Controlebezoek – Periodiek [Hfst 6.5]

Niet conform

Verslagnummer: 05/01082023/25455/1/2

Lindestraat 15, 9790 Wortegem-Petegem (België)
 (Bus B)

Eendraadsschema en situatieplan

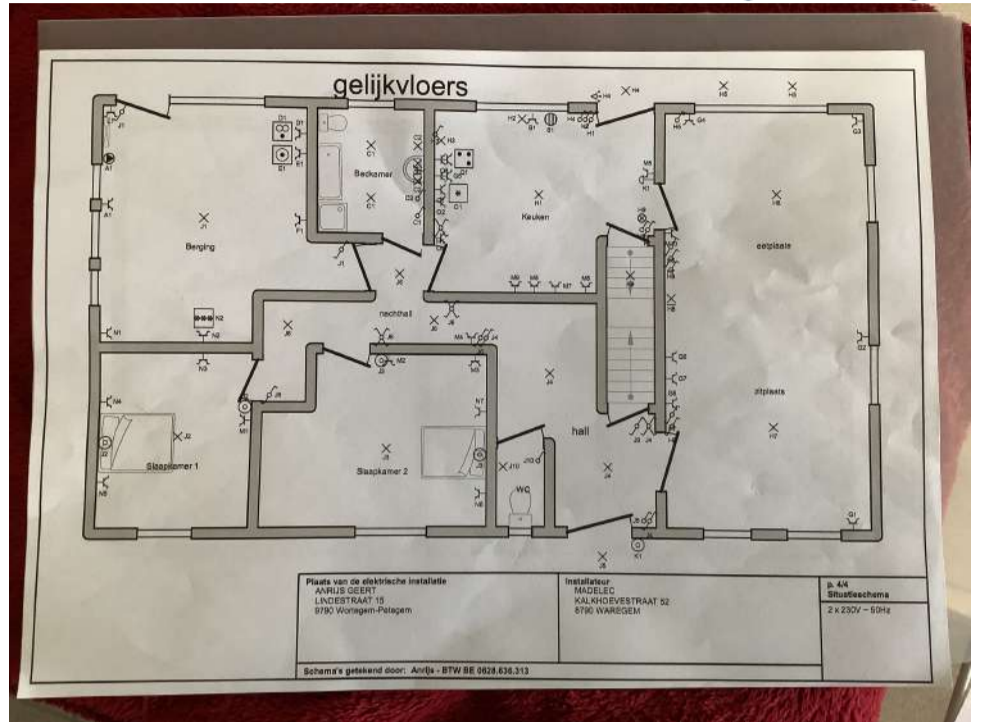
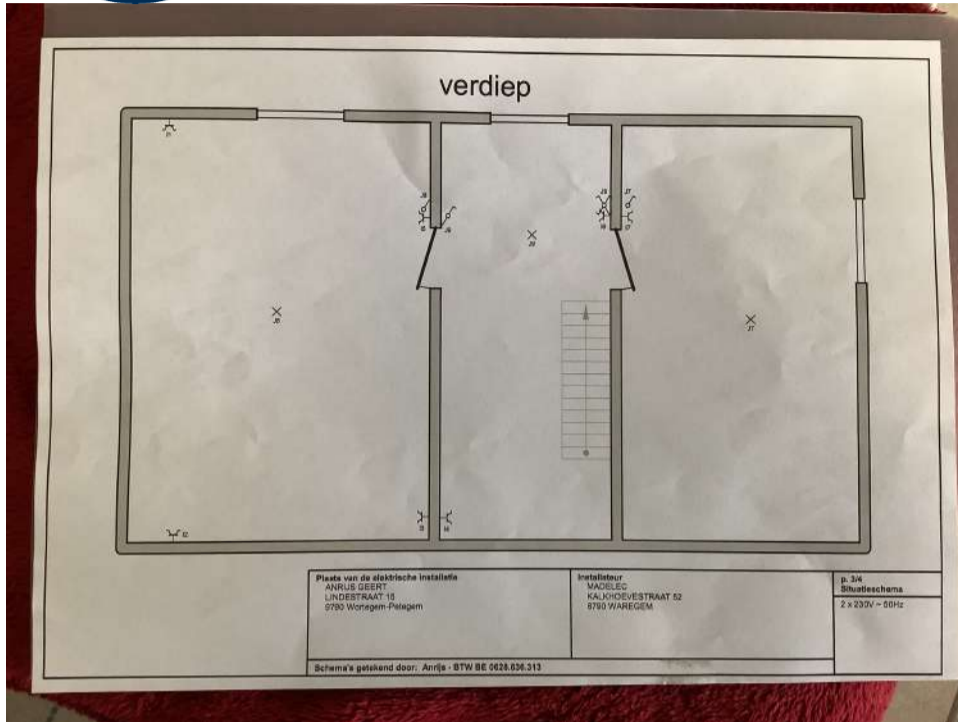
- Het ééndraadsschema en/of het situatieplan werden niet opgesteld met de correcte symbolen en notities. [Afd 2.13.] [Afd 3.1.2]
- het eendraadsschema en situatieplan komen niet overeen met de werkelijkheid. – Afd.3.1.2
- De sectie van de geleiders die stopcontacten voeden alsook de gemengde kringen is niet ten minste 2,5mm² [oAfd 5.2.1.2. - 5.3.5.2.b]
- De soepele geleiders zijn niet voorzien van de nodige kabelschoenen. – oAfd 5.3.5.5.e
- De isolatieweerstand van de installatie is onvoldoende. - oAfd 6.4.5.1

- De schema's zijn niet aanwezig of niet correct. Wij kunnen niet uitsluiten dat er geen nieuwe inbreuken zullen zijn bij het voorleggen van de (nieuwe) schema's.
